Dotyczy: Postępowania przetargowego na realizację zadania p.n. „Budowa obiektu Biblioteki Publicznej we Włoszczowie z uwzględnieniem istniejącego stanu zaawansowania robót ”

#### **Zapytanie nr 6**

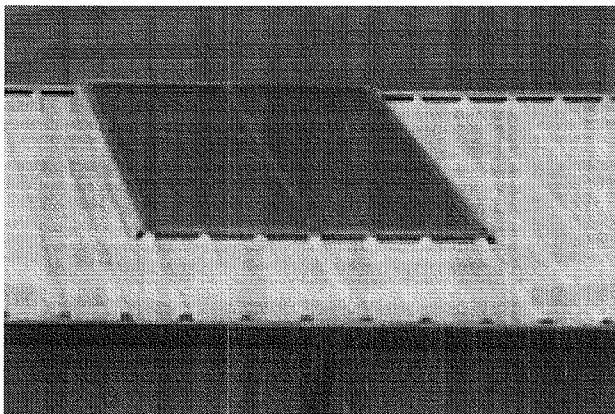
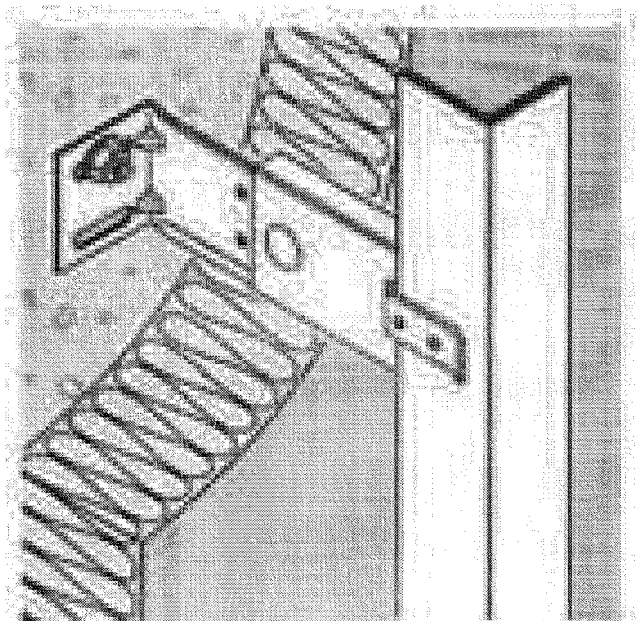
1. Prosimy o podanie jaki rodzaj dachówki należy ułożyć w części Izba Regionalna ? ( kosztorys budowlany poz. 4.3.2 )
2. Na dachu izby regionalnej będą montowane świetliki. Prosimy o podanie wymiarów. Prosimy również o odpowiedź czy koszt świetlików mieści się w pozycji 4.3.13. Czy tu jest tylko konstrukcja a świetlik wliczony jest do pozycji okien ? Prosimy o wskazanie na zestawieniu stolarki okiennej która to pozycja.
3. Prosimy o dokładniejszy opis, rysunek do pozycji 6.1.2 kosztorys budowlany – Zakup i dostawa kompletnego systemu podkonstrukcji paneli elewacyjnych wraz z akcesoriami.
4. Czy można zmienić podstawę wyceny ? np. katalog KNP7/116/4 jest na dezynfekcję i płukanie przewodów wodociągowych a nie jak jest w przedmiarze - Balustrady schodowe , balustrada z rur prostych itd.

2.Zaprojektowano świetliki o następujących parametrach:

Konstrukcja świetlików - z profili stalowych malowanych proszkowo rozpiętości nawet do 6m.Samonośna podstawa świetlika nie wymaga dodatkowych elementów wzmacniających konstrukcje stalową obiektu. Wykonana jest z blach cynkowanych ogniowo jak również

Do pokrycia przewidziano poliwęglan pięciokomorowy gr. 25 mm, w kolorze bezbarwnym.

Wymiary świetlika: 6 elementów o wymiarach 300x200 cm (po 3 na każdej połaci dachu nad Izbą Regionalną.
